**Modification du plan d'exposition
aux risques naturels prévisibles
« mouvements de terrain »
de CHINON**

MODIFICATION DU PLAN D'EXPOSITION AUX RISQUES NATURELS PRÉVISIBLES MOUVEMENTS DE TERRAIN DE CHINON

Note de présentation

Syndicat intercommunal pour la surveillance des cavités souterraines et des masses rocheuses instables d'Indre-et-Loire ; dossier 24372777H, Chinon (37), Congrégation des Filles de la Croix (Lycée Saint Joseph), Place Saint Mexme ; Léotot Géologie Environnement *Sarl*; 4 mars 2005.

échelle: 1/400

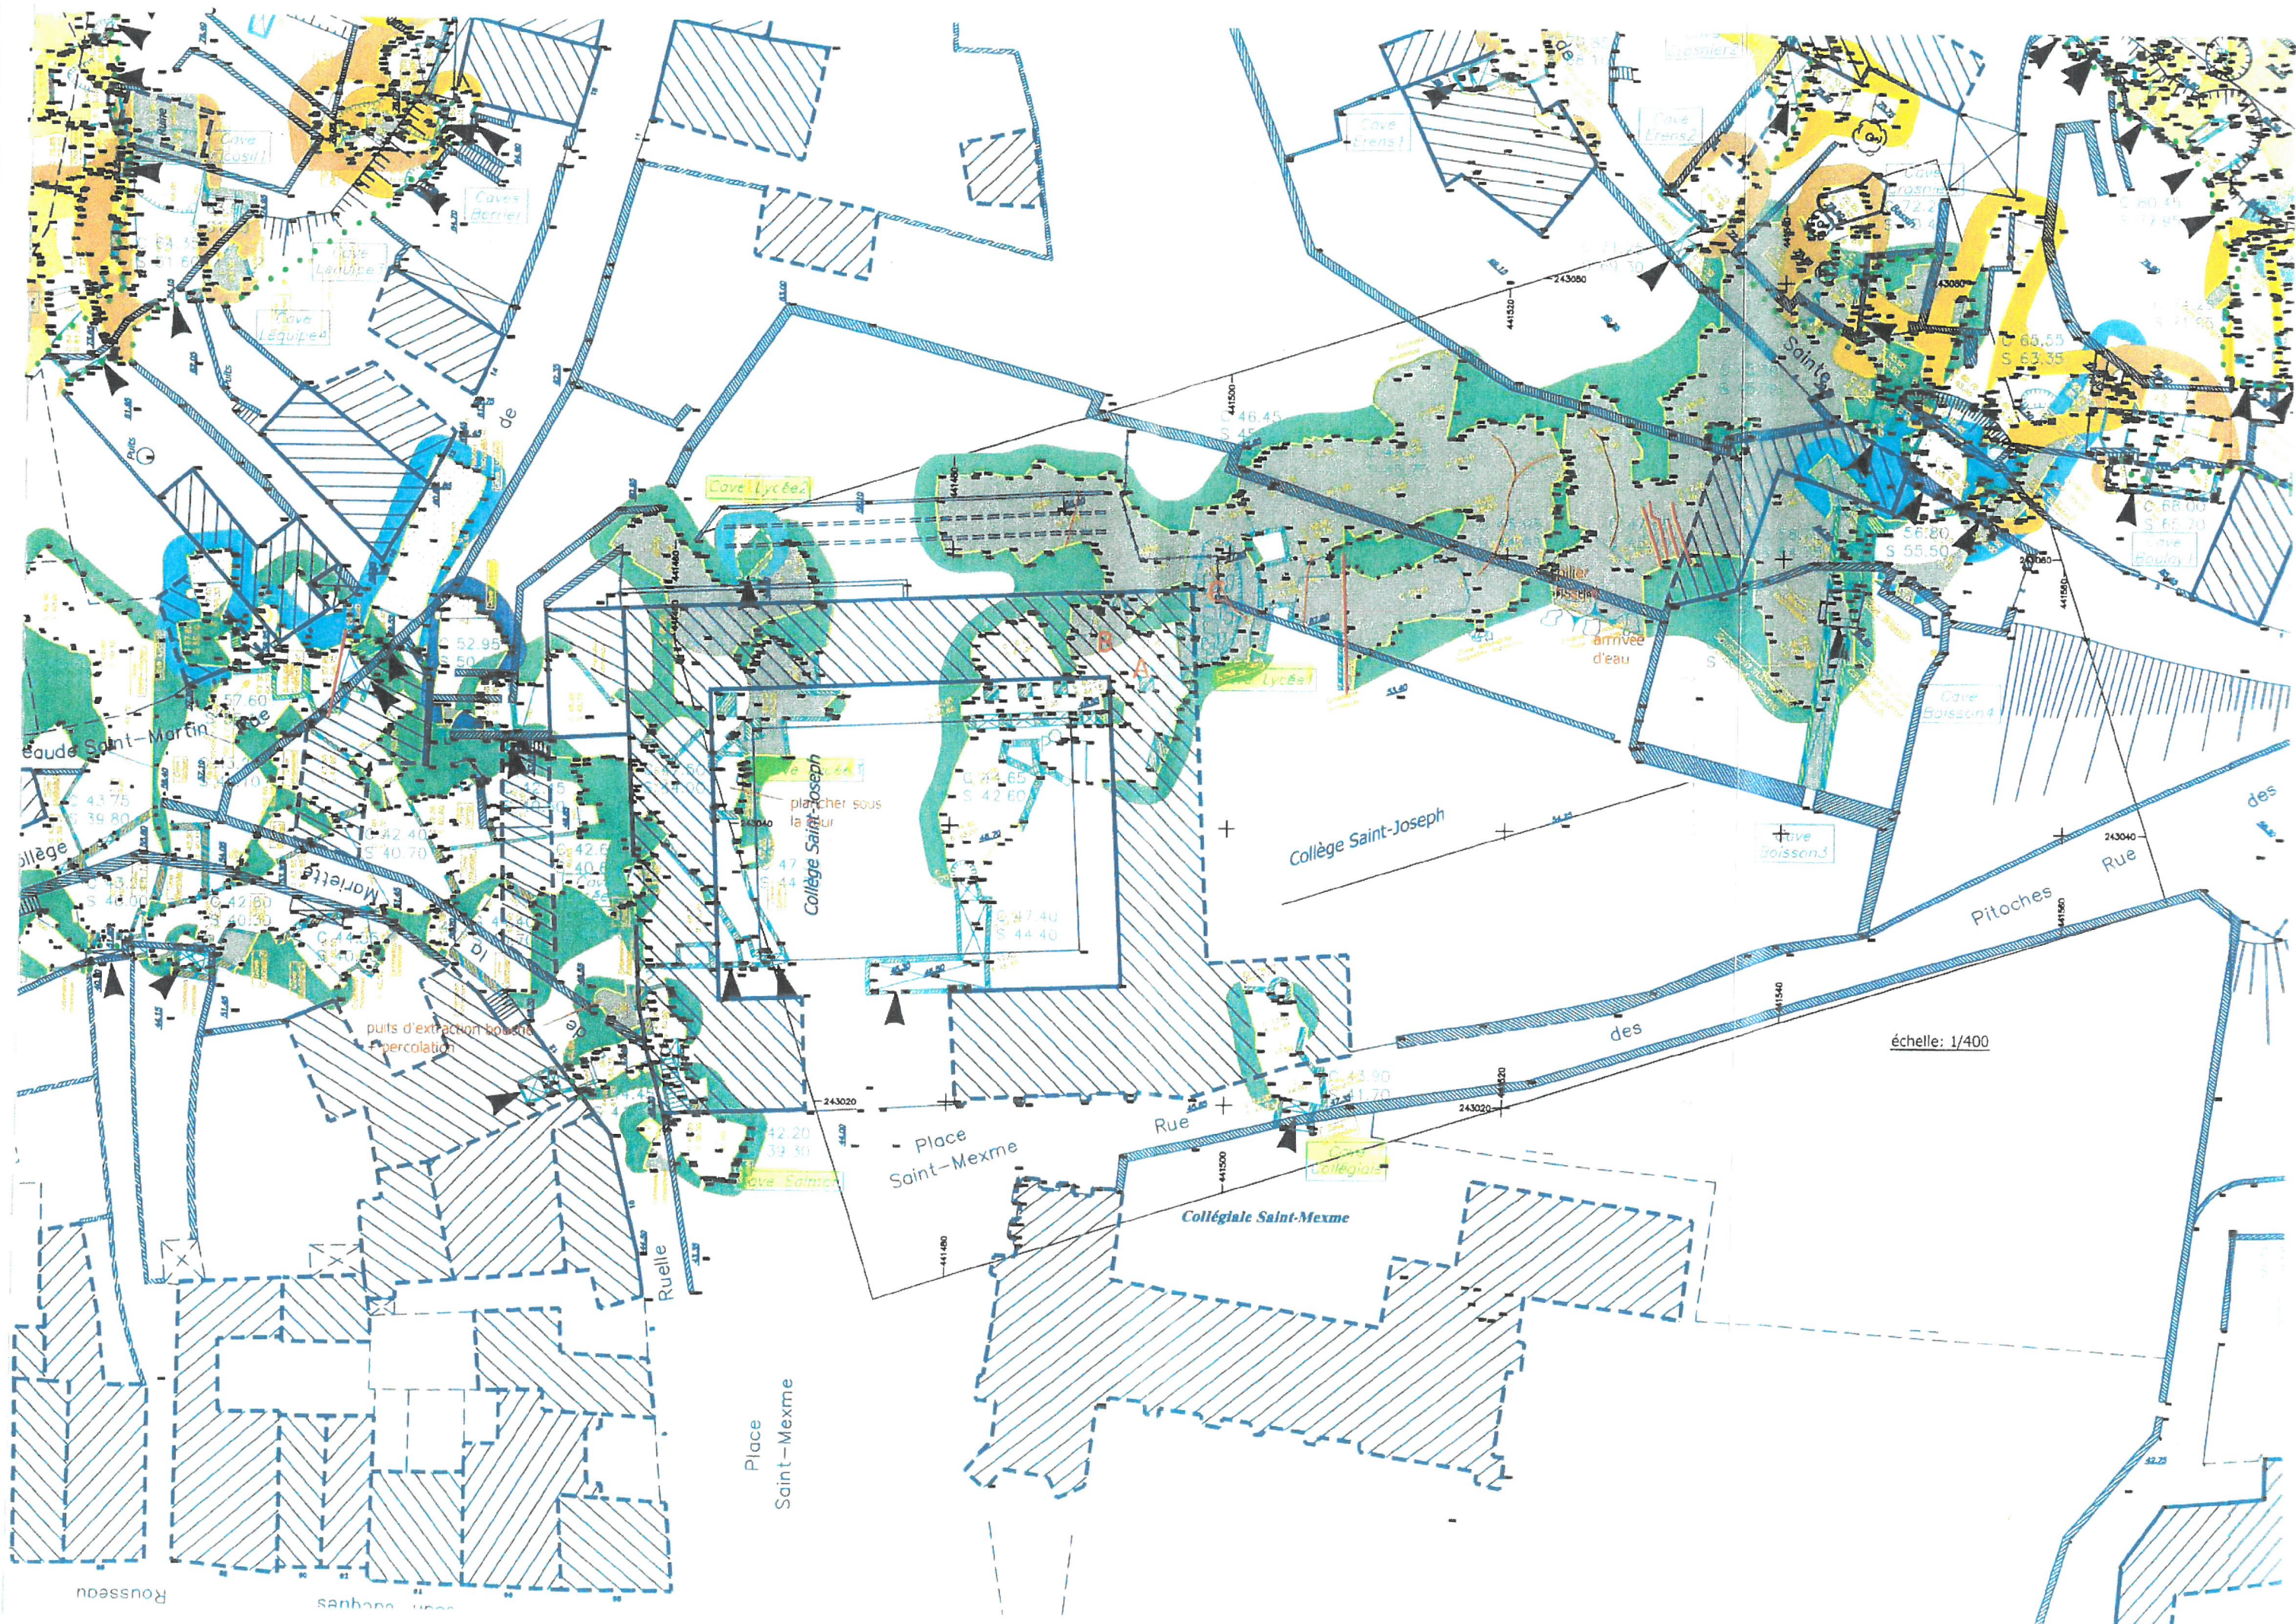
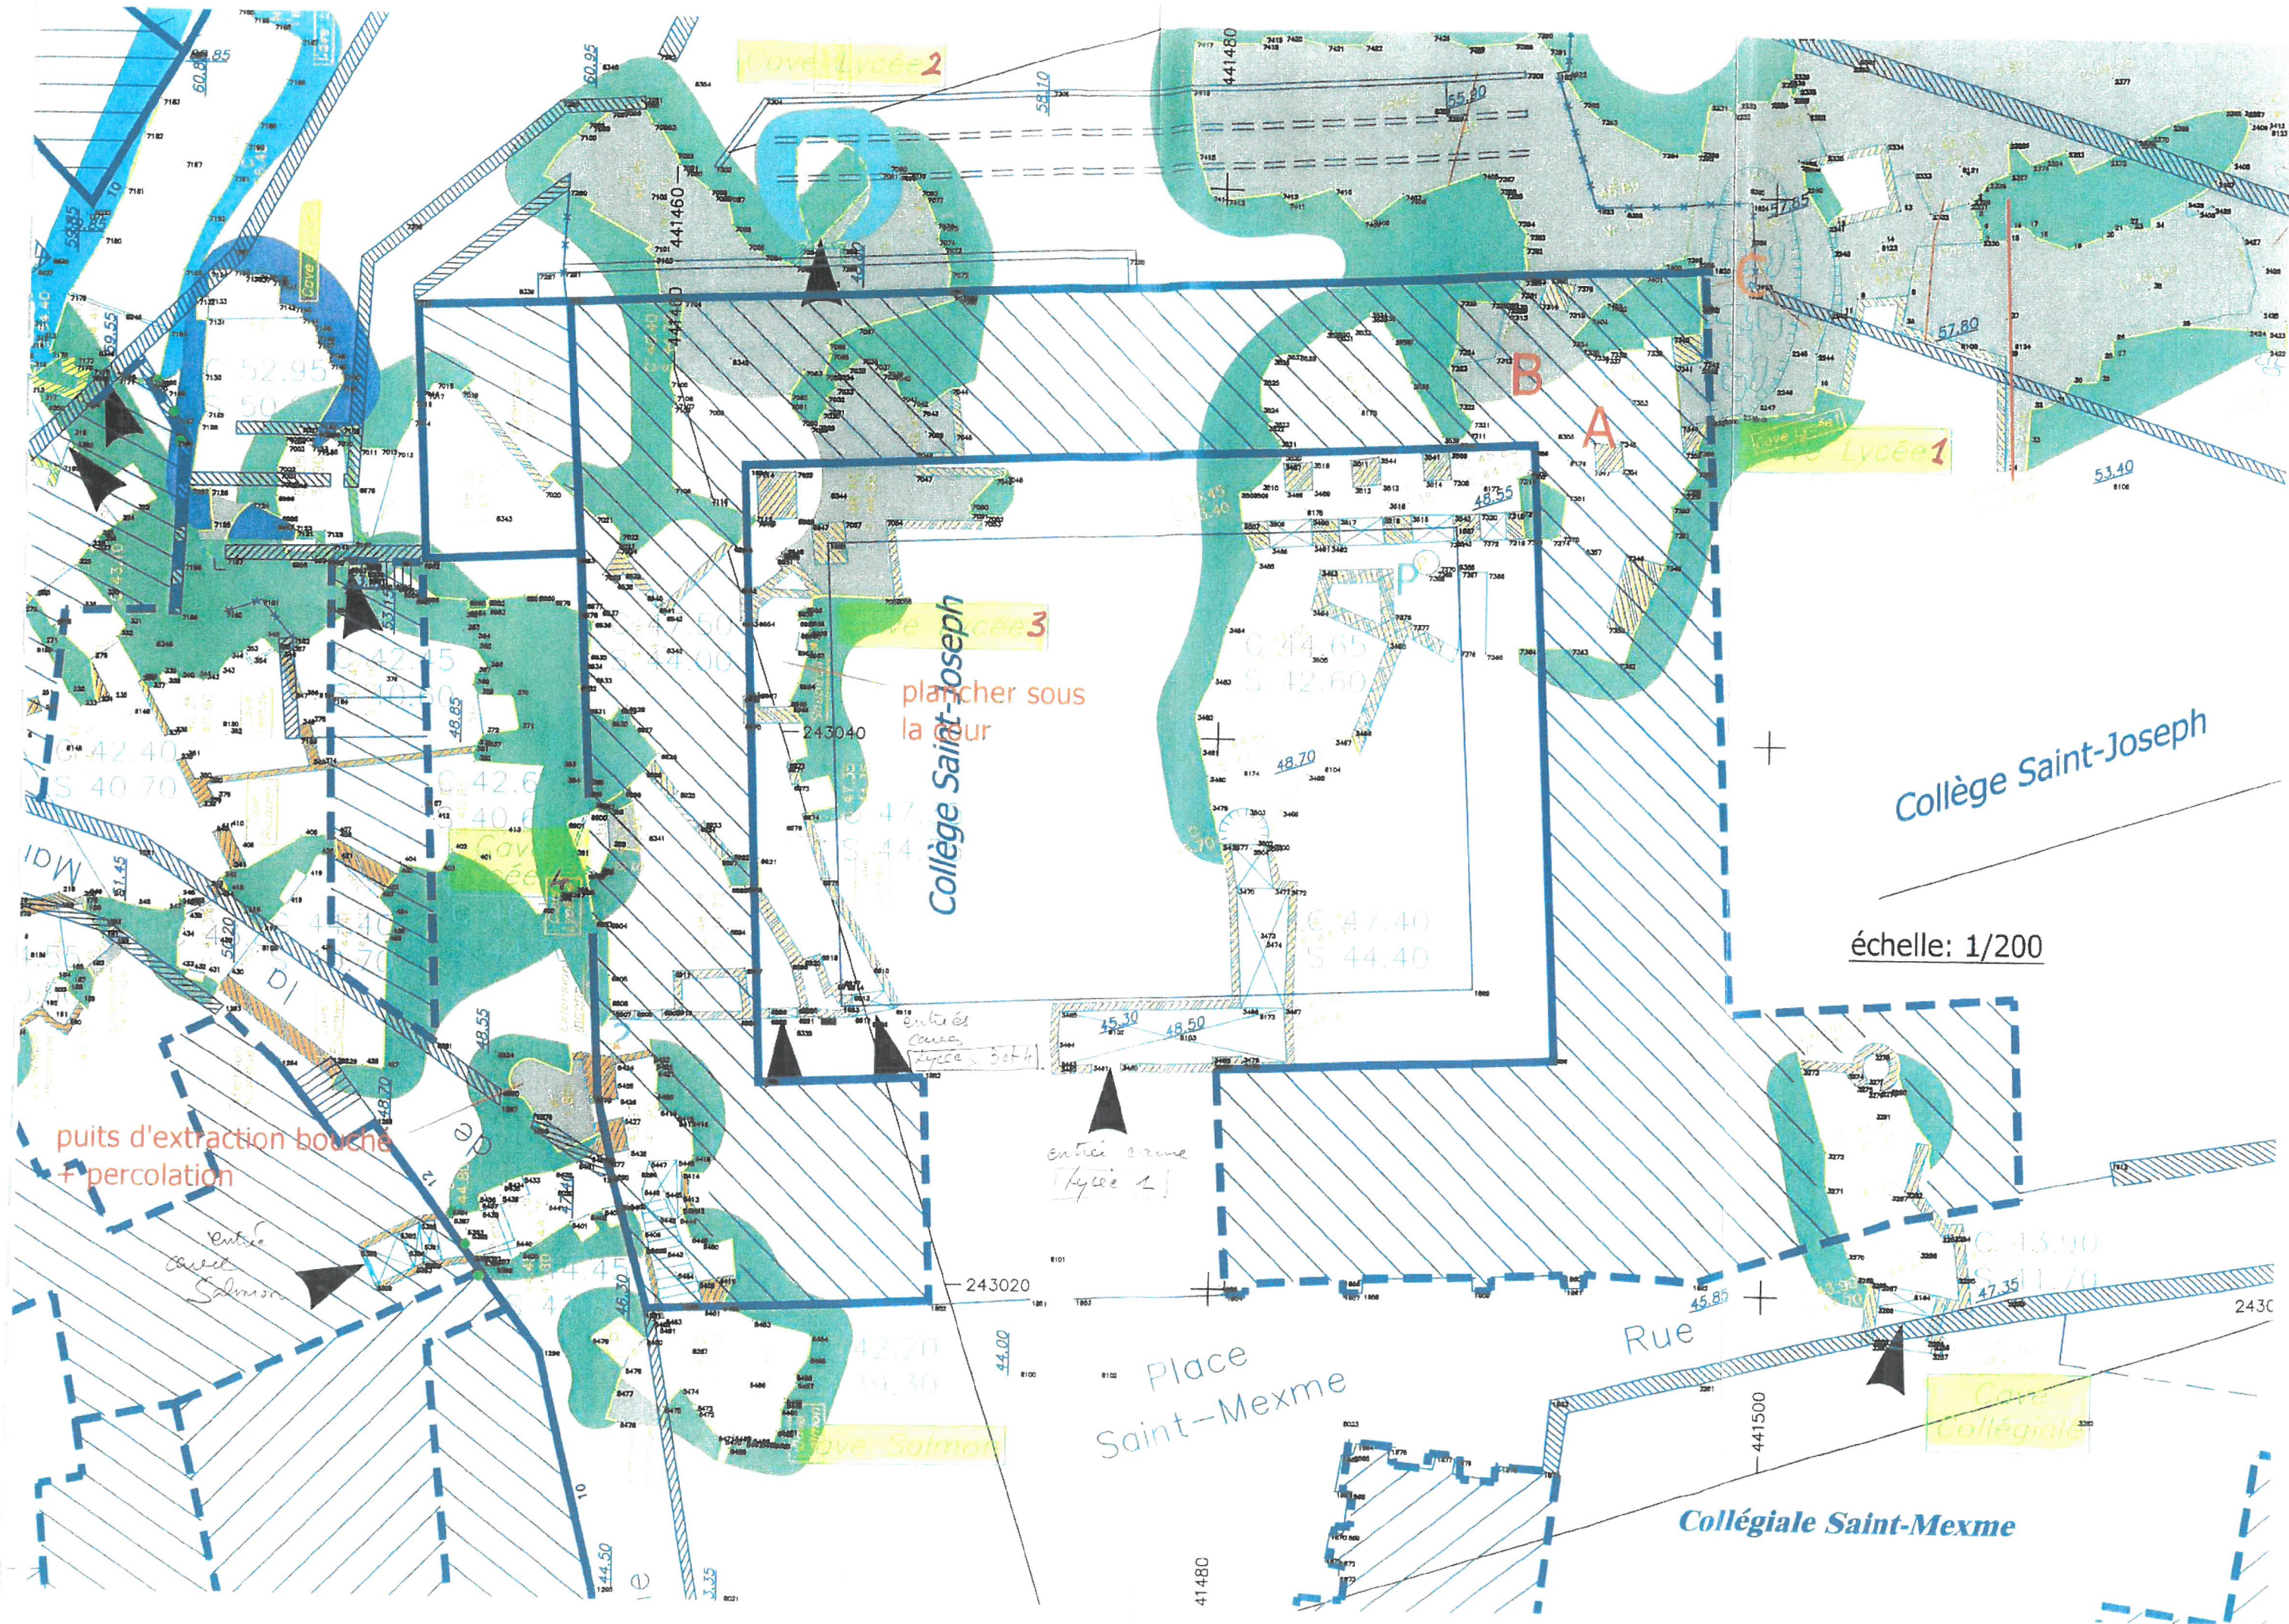
- Dans la partie antérieure, d'importants travaux de confortement avec des piliers et arches maçonnées ont été mis en œuvre, tout particulièrement, au droit ou à proximité des bâtiments du lycée. Un ciel tombé s'est formé au droit du point A, et de nouveaux décollements de voûte apparaissent. Nous préconisons la mise en place d'un pilier complémentaire point B. En voûte du ciel tombé, au droit du point C, sont, par ailleurs, apparues des fissures de décompression de voûte, laissant craindre un effondrement qui, à terme, pourrait monter jusqu'en surface, au niveau de l'angle du bâti. Nous préconisons un comblement avec clavage de ce secteur, tout en maintenant un passage d'homme côté Nord, pour assurer l'aération et les contrôles ultérieurs.

Dans la partie Est de la cave, nous avons noté, en voûte, de nombreuses fissures (traits rouges et fins sur les plans joints), témoignant d'une décompression de voûte. Il existe, donc, à terme, des risques d'effondrement, principalement dans la partie Est de la cave, et au droit des terrasses 2 et 4. On note, par ailleurs, un pilier éclaté, à proximité de la zone d'effondrement.

Nous préconisons la mise en place d'un pilier complémentaire, dans la partie antérieure de la cave Est, et un comblement sous l'angle Nord - Est du bâtiment.

En dehors de ces points délicats, les fissures de décompression de voûte, laissant craindre des effondrements, et à terme, un affaissement de terrain, apparaissent largement en dehors de l'emprise du bâtiment. Ce risque concerne la cours Est et les terrasses situées en amont.

Zonage modifié

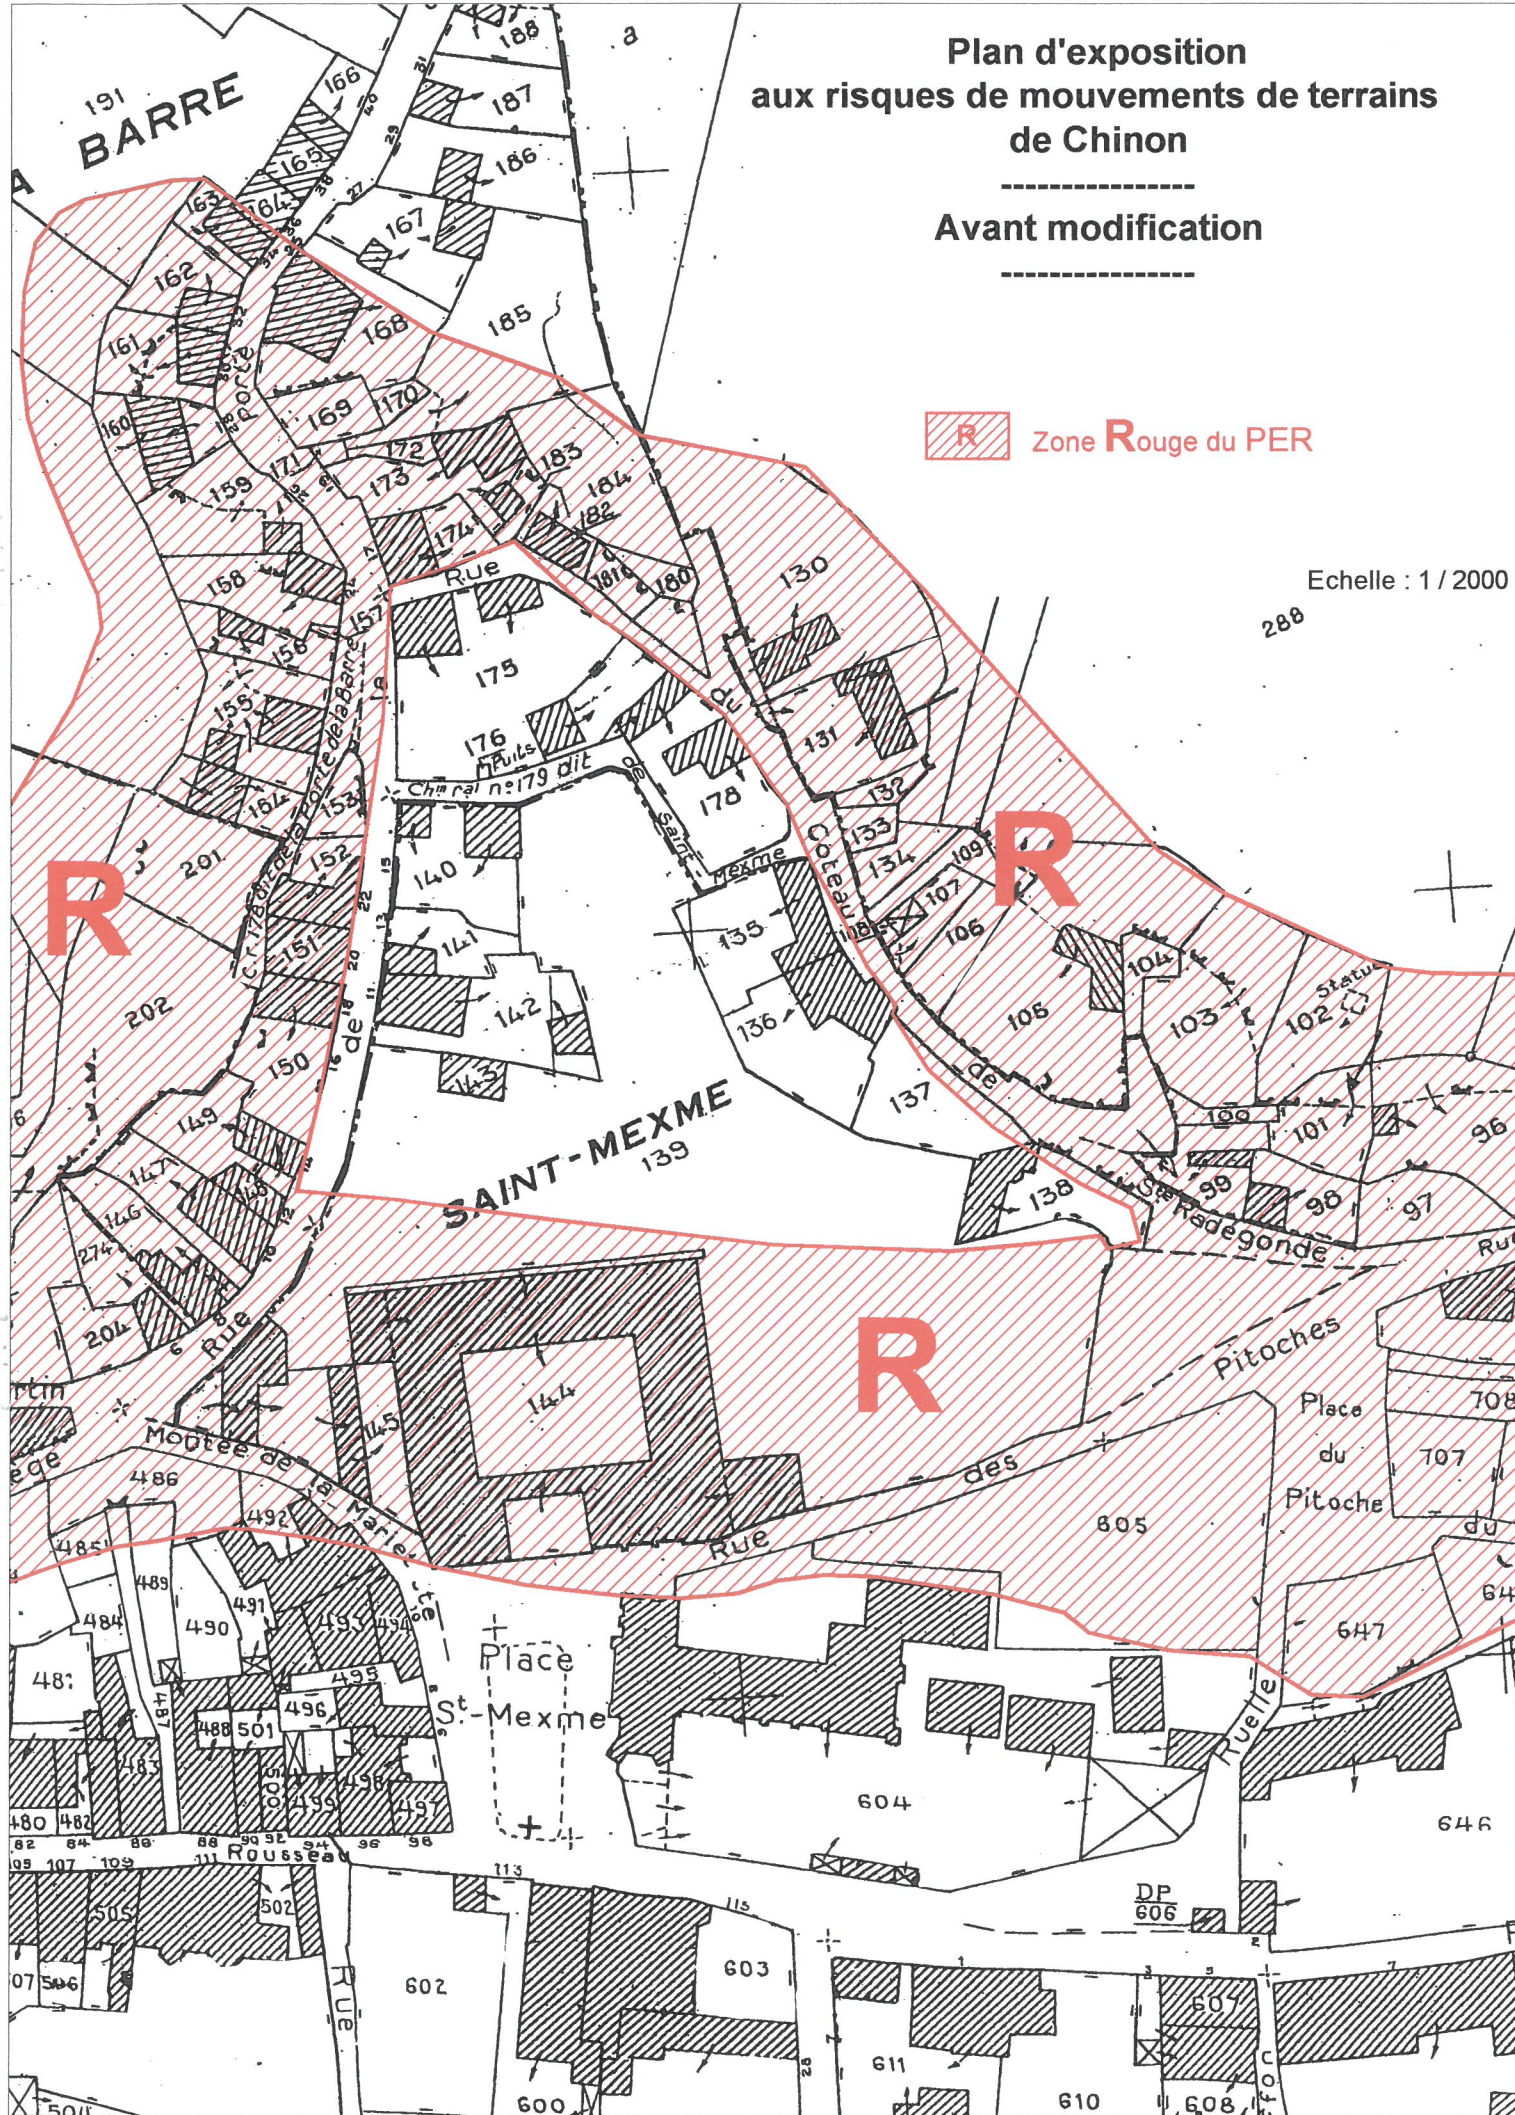
Avant modification

Modification

Zone **B**leue - **B**₂

Le secteur retenu en zone bleue est le secteur B2, exposé aux risques d'affaissement et/ou d'effondrement de cavités souterraines (niveau de risque fort). La délimitation du secteur B2 à l'intérieur du périmètre d'étude englobe l'extension des cavités reconnues, avec une marge de sécurité pour tenir compte du fait que, en cas d'effondrement, les mouvements se propagent selon un plan incliné.

Ainsi, la limite nord de la zone B2 coupe une partie de la parcelle 136 puis vient s'appuyer, à l'intérieur de la parcelle 597, sur les murs de soutènement.
